**RELATÓRIO TÉCNICO DE INSPEÇÃO PERICIAL DE
ESTRUTURA: LAJES DO TERREIRO TUMBA DE JUNSARA**

O presente Relatório Técnico de Inspeção Pericial de estrutura de concreto armado foi solicitado pela Faculdade de Arquitetura da UFBA, contratado pela Fundação de Apoio à Pesquisa e à Extensão (FAPEX) e elaborado pela equipe composta por Profa. Dra. Rosana Muñoz e Me. Lucas Ribeiro. Este trabalho cumpre rigorosamente a Norma de Manutenção em Edificações (NBR 5674/2012), a Norma de Perícias de Engenharia na Construção Civil (NBR 13752/1996), a Norma de Inspeção Predial (NBR 16747/2020) e a Norma de Projeto de Estruturas de Concreto (NBR 6118/2023).

O objetivo deste trabalho é avaliar a integridade estrutural, a conformidade com o projeto executivo e a segurança das lajes do pavimento superior da edificação de concreto armado do Terreiro Tumba de Junsara. O diagnóstico aqui apresentado identifica as anomalias que acarretam perda de desempenho e risco iminente à segurança, propondo recomendações definitivas baseadas em critérios técnicos e normativos.

O objeto desta inspeção é a Estrutura de Concreto Armado do Pavimento Superior, especificamente as lajes maciças denominadas L1 e L2, de acor

Realização do ensaio com esclerômetro

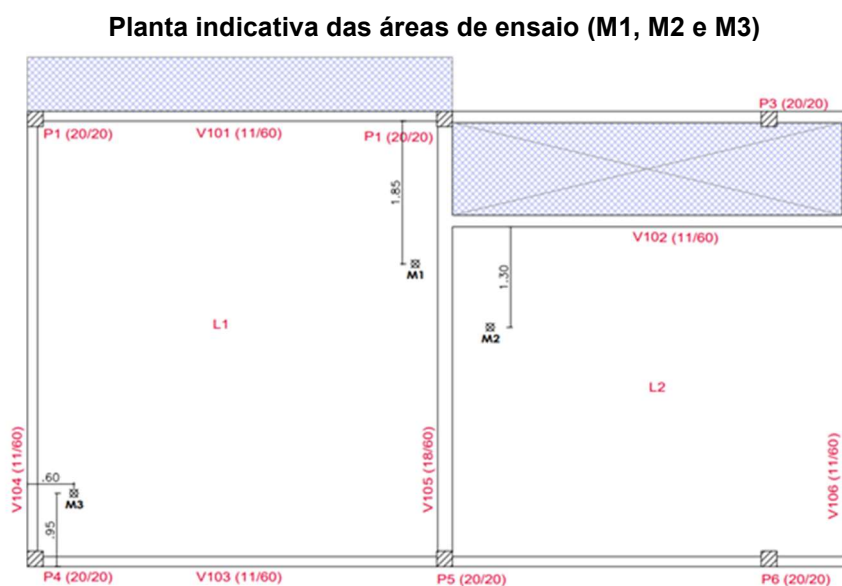
Foram realizados ensaios de esclerometria em três pontos distintos da laje (M1, M2 e M3), mostrados na figura abaixo, utilizando esclerômetro tipo N (MTK-1015), com aplicação na direção vertical para cima ($+90^\circ$), correspondente à face inferior do elemento estrutural. Em cada ponto, foram efetuados 16 impactos, conforme prática usual.

Inicialmente, foram calculadas as médias dos índices esclerométricos obtidos no local e os respectivos desvios padrão. Os resultados foram: para o ponto M1, média inicial de 34,36 e desvio padrão de 2,08; para o ponto M2, média inicial de 37,76 e desvio padrão de 1,76; e para o ponto M3, média inicial de 32,97 e desvio padrão de 2,17.

Para o tratamento dos dados, adotou-se como critério de exclusão a faixa correspondente à média $\pm 1,5$ vezes o desvio padrão, de modo a eliminar valores discrepantes. Assim, os intervalos considerados aceitáveis foram: 31,24 a 37,48 para o ponto M1, 35,12 a 40,40 para o ponto M2 e 29,71 a 36,23 para o ponto M3.

Após a exclusão dos valores fora desses intervalos, foram recalculadas as médias finais dos índices esclerométricos, resultando em 34,36 para o ponto M1, 37,23 para o ponto M2 e 32,18 para o ponto M3. Essas médias finais foram então utilizadas para estimativa da resistência à compressão do concreto.

A conversão dos índices esclerométricos em resistência foi realizada com base na curva A do manual do equipamento, referente a cilindros de concreto, adotando-se a condição de ensaio vertical para cima ($+90^\circ$). A partir da leitura aproximada da curva, obtiveram-se os seguintes valores estimados de resistência à compressão: aproximadamente 30 MPa para o ponto M1, 34 MPa para o ponto M2 e 28 MPa para o ponto M3. Esses valores estão apresentados na tabela abaixo.

Os resultados obtidos por meio do ensaio de esclerometria indicaram resistências à compressão estimadas superiores ao valor de referência adotado em projeto, de 25 MPa, em todos os pontos analisados da laje. Contudo, ressalta-se que o concreto avaliado apresenta idade superior a 56 dias, condição na qual a superfície pode estar sujeita a processos de carbonatação, resultando em aumento do índice

esclerométrico. Dessa forma, os valores obtidos tendem a refletir uma maior dureza superficial, podendo implicar em superestimação da resistência à compressão quando comparados aos valores reais do material em profundidade. Assim, os resultados devem ser interpretados com cautela, sendo mais adequados para fins comparativos entre os pontos ensaiados do que para a determinação absoluta da resistência do concreto.

CADASTRO DE NÍVEIS - PLANTA DE PISO PAV. SUPERIOR
ESC.:1/100
REFERÊNCIA DE NÍVEL 0.00 - FACE SUPERIOR DA V101 (POSIÇÃO CENTRAL)

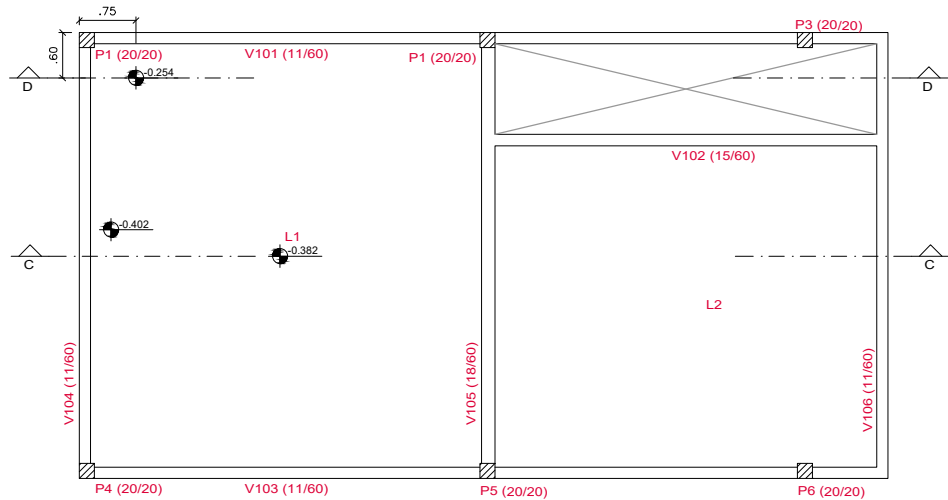
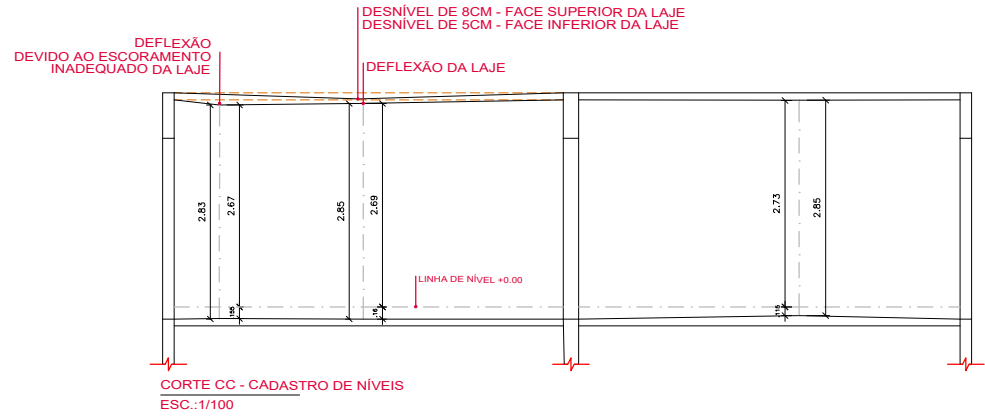
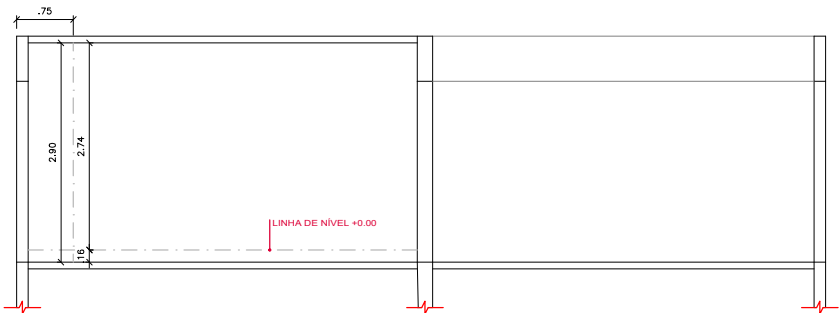
Constatou-se uma flecha de 5 cm no centro das lajes.

- **Análise Normativa:** Segundo a NBR 6118/2023, Tabela 13.3, o limite de flechas para lajes é de $L/250$. Para o vão de 5,50m, o limite seria de 2,2 cm. A deformação encontrada de 5 cm supera em mais de 2 vezes o limite normativo, atingindo o Estado-Limite de Deformação Excessiva.
- **Consequência:** Estado de fissuração do concreto, reduzindo sua resistência e também a deformação em formato de "bacia" gera o acúmulo de água no topo da laje (lâmina d'água permanente), o que sobrecarrega a estrutura e acelera a penetração de agentes agressivos no concreto, comprometendo a durabilidade. Além disso, em um futuro nivelamento da laje com contrapiso, haverá também uma sobrecarga, pois a deformação em cima da laje chega em alguns trechos com 7,8 cm de rebaixamento.

Desta forma, a equipe recomenda a demolição das lajes existentes e execução de novas.

- **Escoramento Imediato:** Cimbramento total das vigas para garantir a segurança durante a demolição.
- **Demolição Controlada:** Remoção das lajes de 9 cm e limpeza da área. Devem ser feitos cortes nas lajes e utilização de martelos elétricos de até 16 kg.

ARMAÇÃO DA LAJE SUPERIOR - CONFORME EXECUTADO
ESC.:1/50

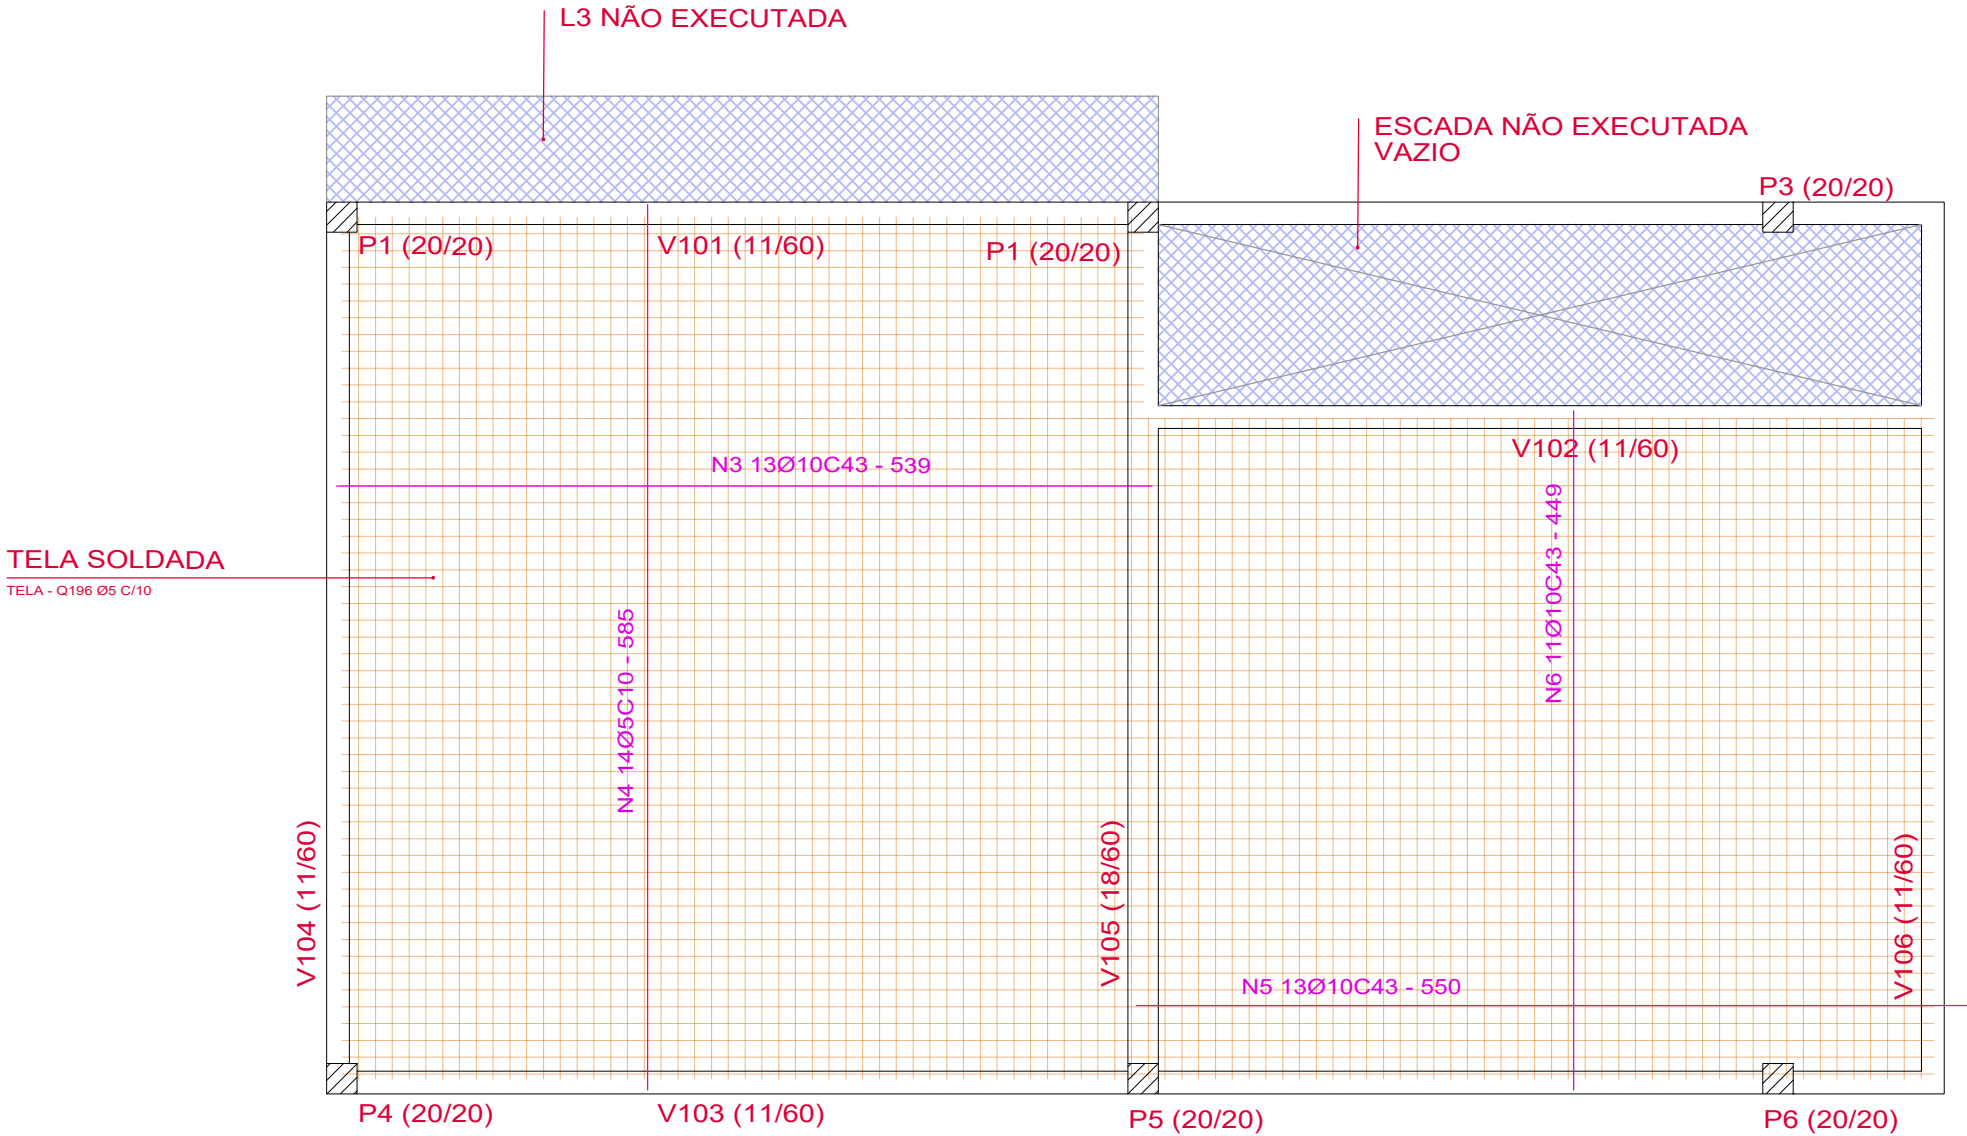
- **Espessura da laje:** Projetado 13 cm; Executado 9 cm. Esta redução de 30% compromete drasticamente o momento de inércia e a rigidez da peça.
- **Armaduras:** O projeto previa barras de Ø8,0mm C/13cm e Ø6,3mm C/12cm na L1 e Ø6,3mm C/10cm e Ø5,0mm C/10cm na L2. Detectou-se apenas uma malha pop com Ø5,0mm C/10cm e Ø10,0mm C/43cm. No tocante ao cobrimento das armaduras, as aferições por pacometria indicaram valores condizentes com o projeto, que estabelecia um cobrimento nominal de 3 cm. Para a armadura da laje, identificou-se um cobrimento médio de 4 cm, enquanto para a armadura da viga, o valor medido foi de 3 cm.
- **Armadura Negativa:** Não foram identificadas através da pacometria as armaduras negativas nas bordas e transições, o que pode também justificar o aparecimento de fissuras perimetrais por falta de monolitismo entre os panos laje e as vigas.

Observa-se que a ferragem positiva da laje L02 do projeto estrutural cedido pelos contratantes, na menor direção, Ø5.0 a cada 10 cm, **não atende aos esforços solicitantes**. Adicionalmente, observa-se que a ferragem que foi executada também não atende a esses esforços.

As armaduras das lajes foram recalculadas considerando a configuração efetivamente executada (sem a laje em balanço) e com base no projeto arquitetônico disponibilizado pela contratante, adotando-se sobrecarga de $1,5 \text{ kN/m}^2$ (NBR 6120/2019), revestimento de $1,0 \text{ kN/m}^2$, cobrimento de 3,5 cm (NBR 6118/2023) e f_{ck} de 25 MPa, este último conforme especificado no projeto estrutural fornecido pelos contratantes.

Como resultados, obteve-se espessura de laje de 12cm, superior ao executado de 9cm. Após o cálculo, obteve-se como armação negativa ferro de diâmetro 10 mm a cada 9 cm (entre as lajes) e a seguinte ferragem positiva: para a laje L01, bitola 8 mm a cada 13 cm na menor direção e ferro de 5.0 mm a cada 10 cm na maior direção. Para a L02, ferro de 6.3 mm a cada 11 cm na menor direção e a cada 13 cm na maior direção.

PATOLOGIAS IDENTIFICADAS - CONFORME EXECUTADO
ESC.:1/50

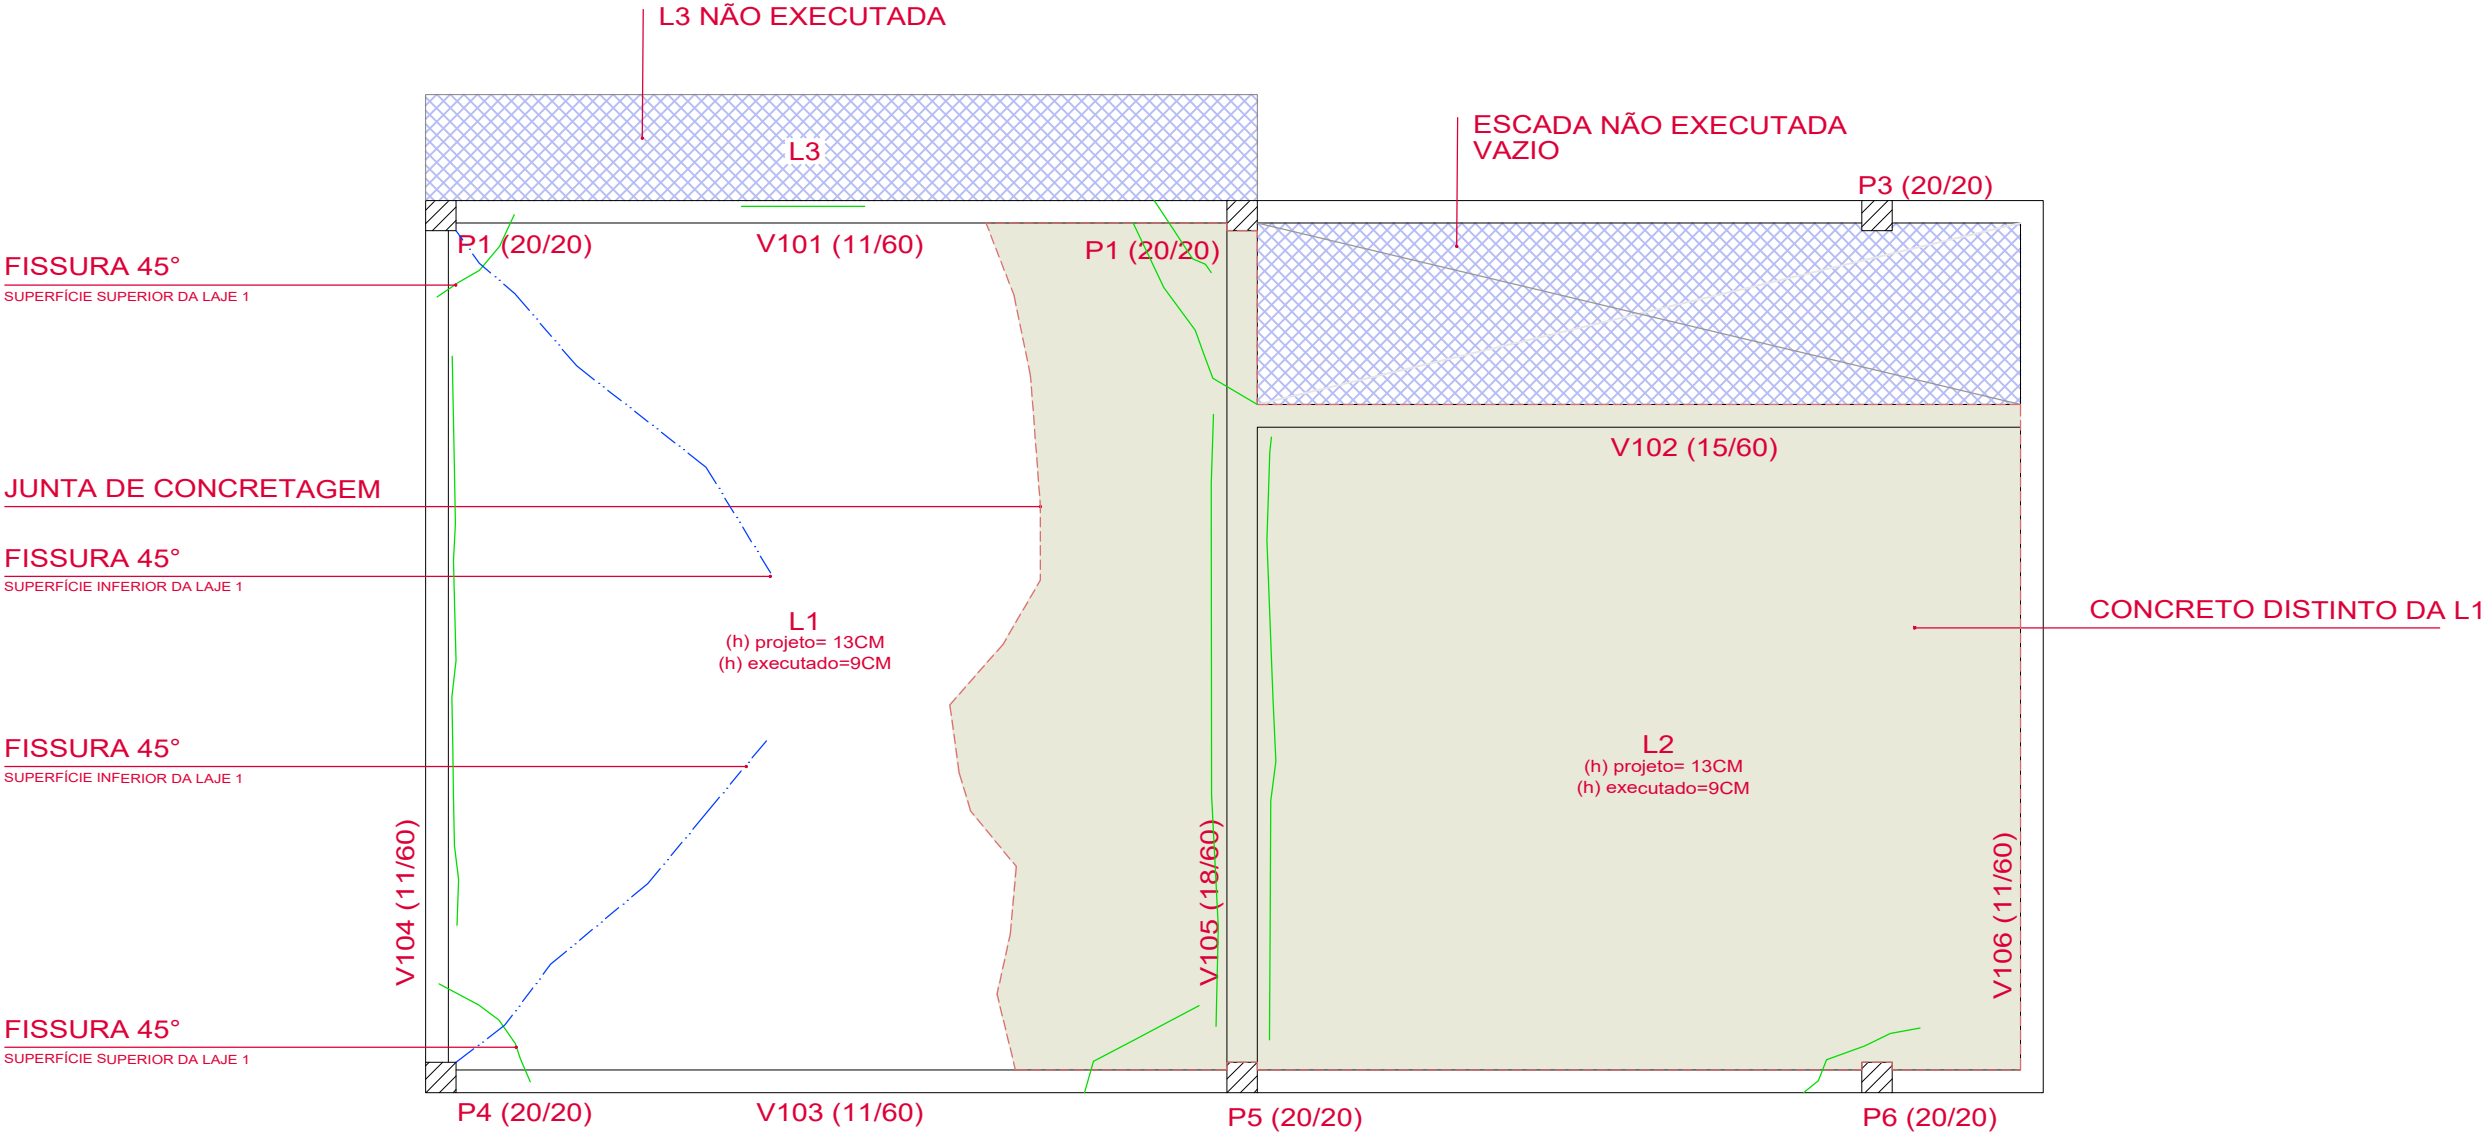
Observou-se a presença de fissuras inclinadas a 45° próximas aos apoios, tanto pela face superior como na inferior.

- **Análise Técnica:** Estas fissuras indicam insuficiência de armadura para resistir ao esforço cortante (tração diagonal). Além disso, com a espessura reduzida para 9cm, a laje perdeu capacidade resistente, apresentando risco iminente de ruptura frágil.

- **Concretagem Interrompida:** A L1 apresenta cores distintas e fissuras, indicando uma junta de concretagem sem tratamento adequado.
